Centrale photovoltaïque au sol Commune d'Auradé

Enquête publique du 21 juin 2021 au 22 juillet 2021.

Rapport final du commissaire enquêteur

Enquête E21000028/64 du 17 mai 2021

Figure 1 : Profil du dénivelé Moulin d'en haut – site du projet photovoltaïque

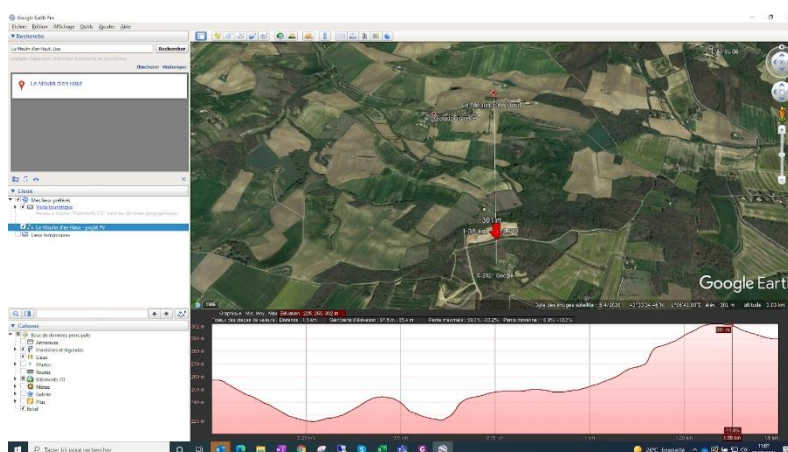
Ma question est simple : ce parc sera-t-il visible depuis Goudourvielle ?

Ainsi, aucune visibilité du projet photovoltaïque d'Auradé ne sera possible depuis la maison de madame Dumortier.

Le commissaire enquêteur : Je me suis rendu sur site et effectivement l'impact visuel sera nul. Réponse satisfaisante.

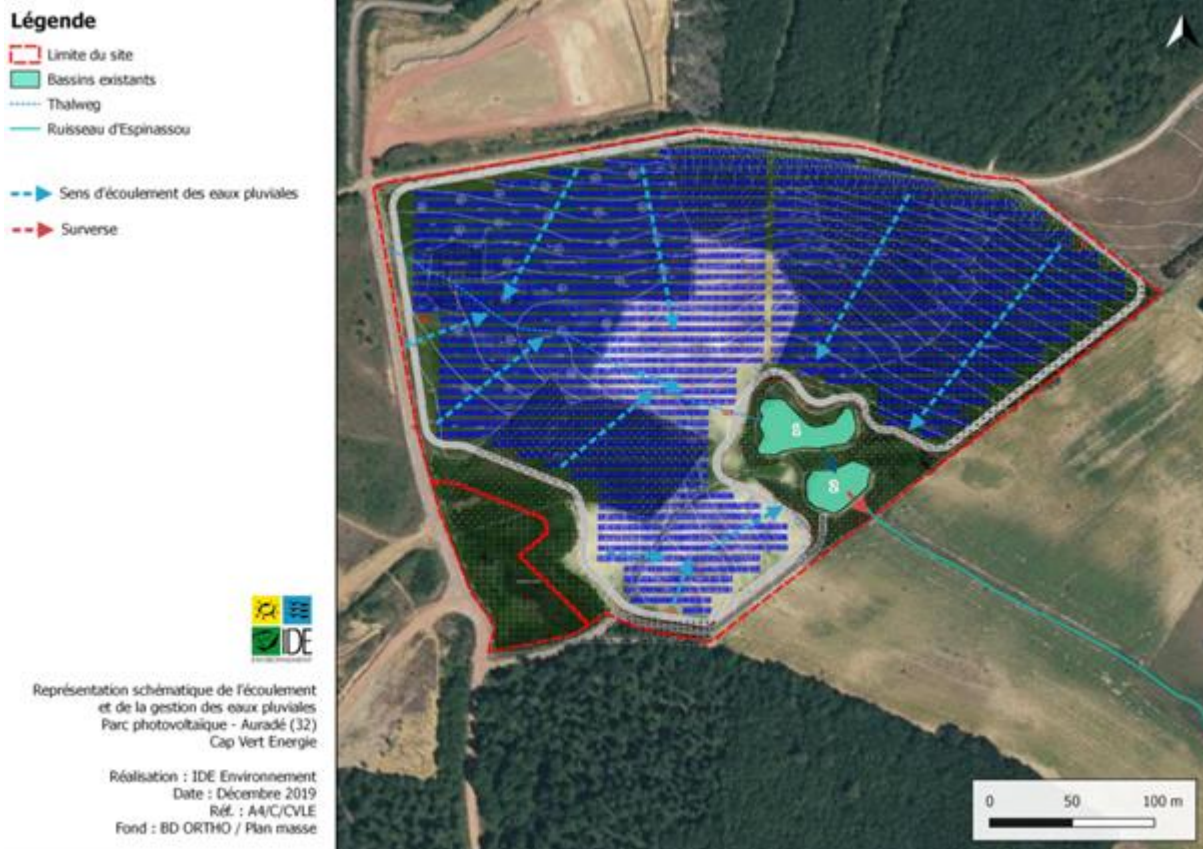
ruisseau des Cabères, comment se fait-il que ce projet qui prévoit une **couverture** photovoltaïque sur près de 7,46 ha n'envisage pas qu'il pourrait avoir un impact, une aggravation du **risque d'inondations et coulées de boue** sur l'aval, sur la commune de FONTENILLES (31470) ? Vue la topographie du site d'implantation, vue la surface de **toiture** photovoltaïque de ce projet, comment se fait-il qu'aucune étude visant à **collecter les écoulements et à dimensionner un réservoir d'écêtement de crue** n'ait été envisagé ?

- D'étudier le comportement hydraulique des eaux pluviales sur le terrain concerné par le projet de centrale photovoltaïque où il y sera évalué l'impact de l'imperméabilisation des sols sur les quantités d'eaux ruisselées et de conclure sur la nécessité de mettre en œuvre des mesures correctives ;
- D'autre part, d'évaluer qualitativement et quantitativement l'impact du projet sur l'eau, les milieux aquatiques et les sites NATURA 2000.

*« La création de la centrale photovoltaïque va engendrer une modification du ruissellement sur le site se traduisant par une **augmentation du débit de pointe décennal**.*

Le commissaire enquêteur : La question posée est pertinente, la réponse apportée par le maître d'ouvrage est argumentée. L'étude hydraulique dans le dossier soumis à l'enquête est détaillée et accompagnée de calculs précis et exhaustifs. Le dossier « loi sur l'eau » est conforme aux réalités météorologiques connues (pluies décennales, etc) et ses conclusions sont tout à fait acceptables. **Il a bien été effectué une étude de l'impact du parc photovoltaïque sur les ruisseaux avoisinants.** L'impact est évalué et considéré comme non significatif. La réponse du maître d'ouvrage est donc satisfaisante.

Figure 2 : cartographie des bassins versants naturels et le fonctionnement des eaux pluviales, extrait du DLE

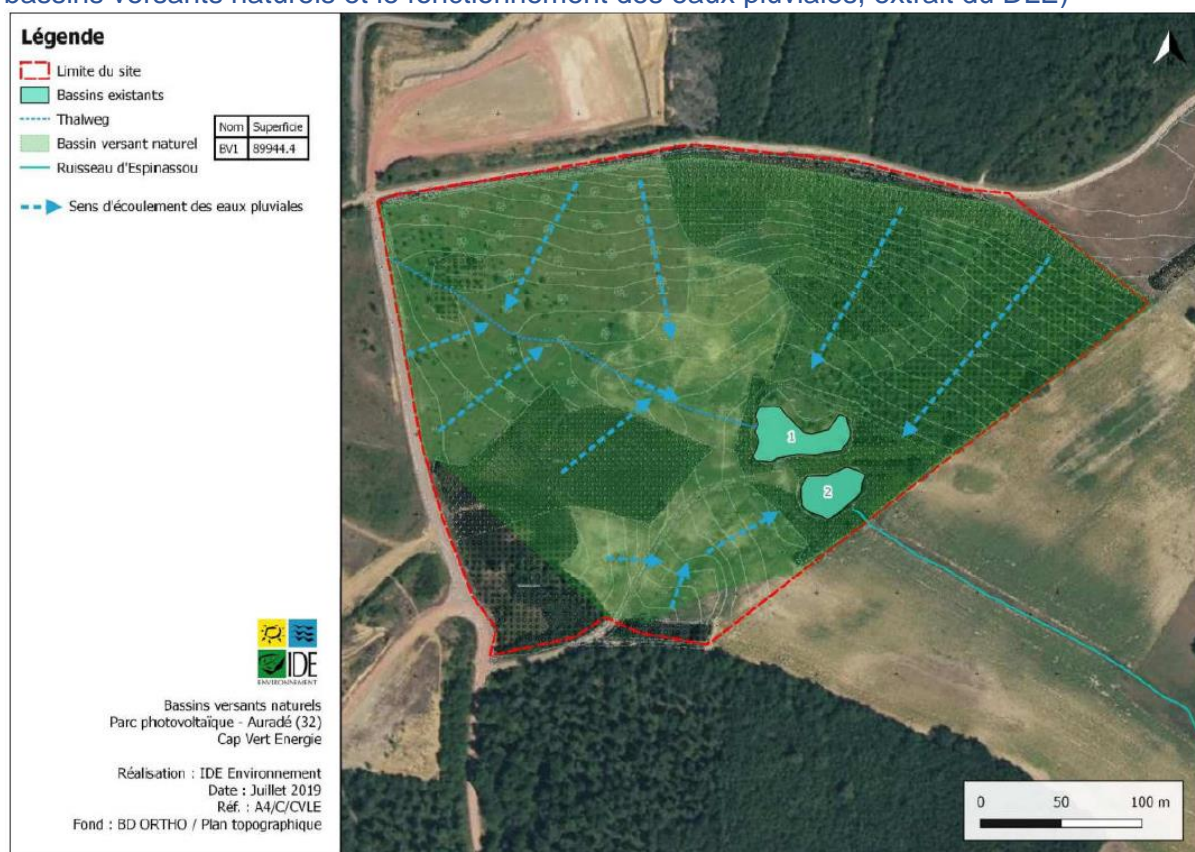
Préservation des milieux aquatiques : Impacts sur les plans d'eau environnants Les impacts sur les plans d'eau situés au sud de la zone d'implantation du projet ont été sous-

Dans ce dossier sont analysés scrupuleusement le réseau hydrographique du secteur d'étude ainsi que le fonctionnement hydraulique de ces plans d'eau (cf. ci-après la cartographie des bassins versants naturels et le fonctionnement des eaux pluviales, extrait du DLE)

En conclusion, le projet photovoltaïque **n'aura aucun impact significatif sur les plans d'eau localisés au sud tant d'un point de vue qualitatif que quantitatif.**

Le commissaire enquêteur : Comme déjà indiqué, le dossier d'étude hydraulique est particulièrement complet et exhaustif. Réponse satisfaisante.

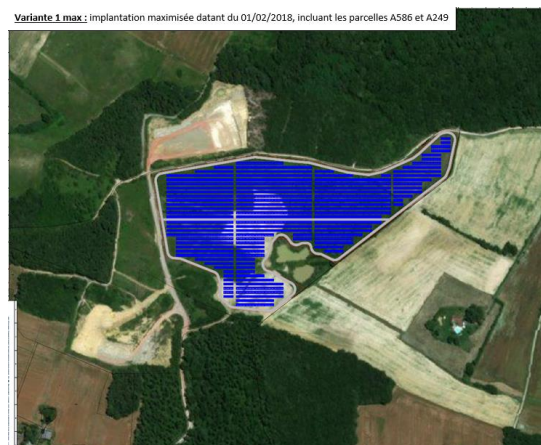
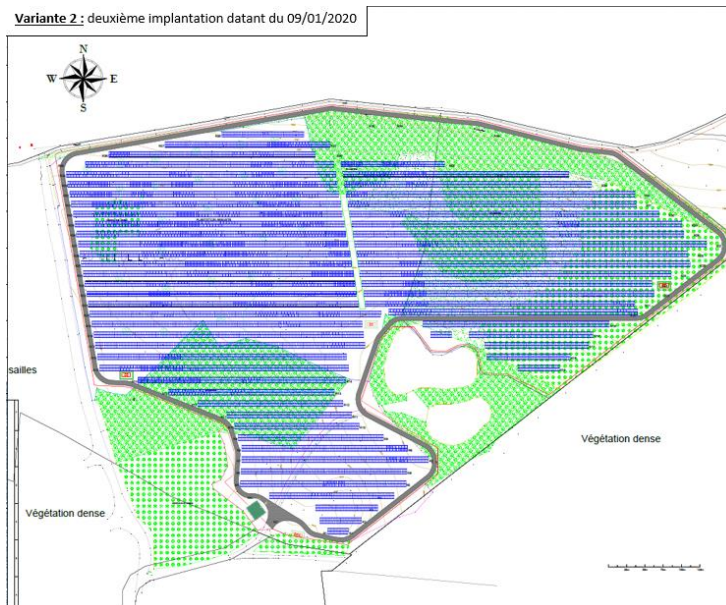
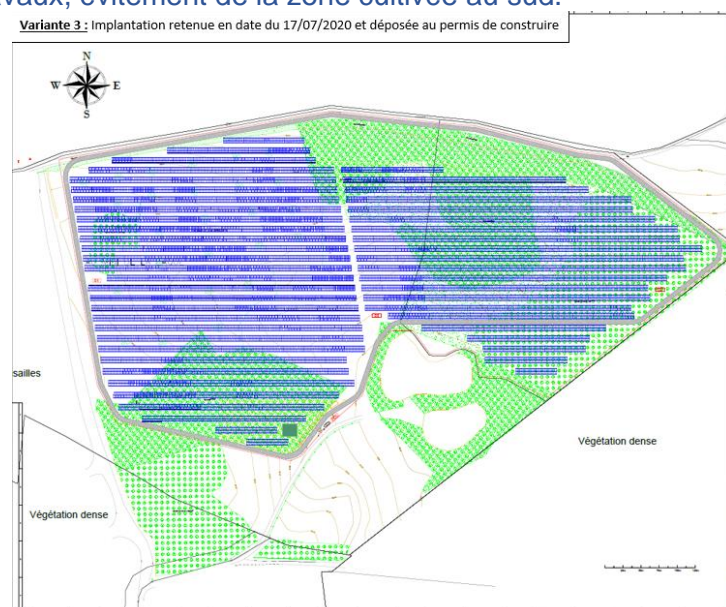
Variantes d'implantation à fournir pas d'alternatives explicitées dans le dossier d'impacts.

Le projet a fait l'objet de plusieurs variantes ayant abouti à plusieurs versions de plan de masse. L'ensemble des variantes suivantes ont été étudiées au cours du développement du projet :

Bien que le plan de masse évolue tout au long du développement, seule la dernière version du plan de masse correspondant au moindre impact a été présentée dans l'étude d'impact et déposée comme permis de construire.

Le commissaire enquêteur. Réponse satisfaisante. L'évolution des différentes variantes montrent la prise en compte de différents scénarii et de la séquence ERC.
